Datum:	Uw kenmerk:	Ons kenmerk:	Behandeld door:
30 november 2017		2017184397/2017209997	Rozemarijn van den Berg
Onderwerp:			Doorkiesnummer / e-mail:
Wateradvies Spoorboog Meteren			(0344) 64 93 28 r.vanden.berg@wsrl.nl

Aan: Rolf Besemer, ProRail
Van: Berg, Rozemarijn van den
Datum: 27 oktober 2017
Onderwerp: Wateradvies Spoorboog Meteren, gemeente Geldermalsen

Figuur 1

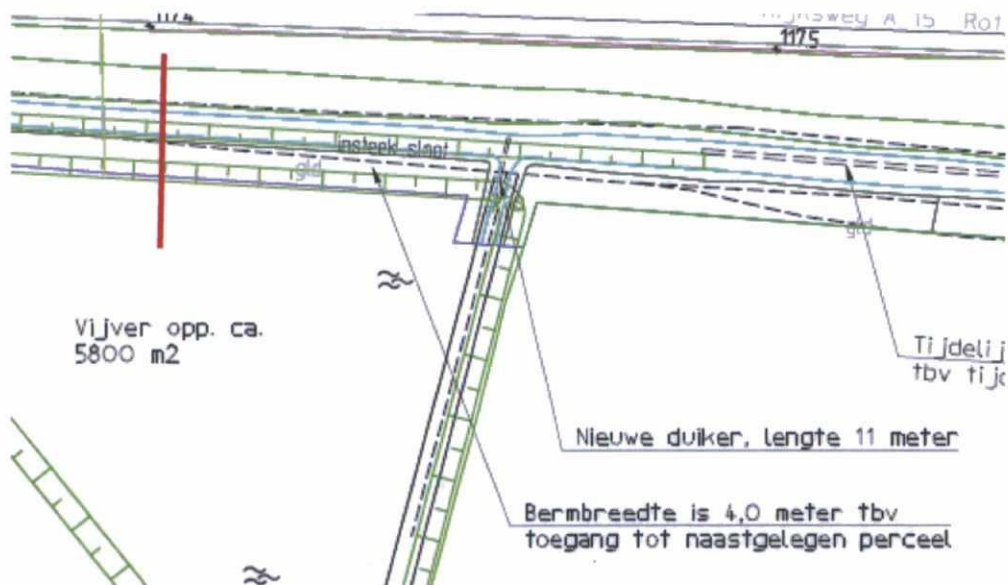
- D. Op tekening 3 (MB21406-10-05) ontbreekt nog een dam met duiker ten behoeve van een doorgaande onderhoudsroute langs de A-watergang. De locatie is op figuur 1 (p2) aangeduid met rood.
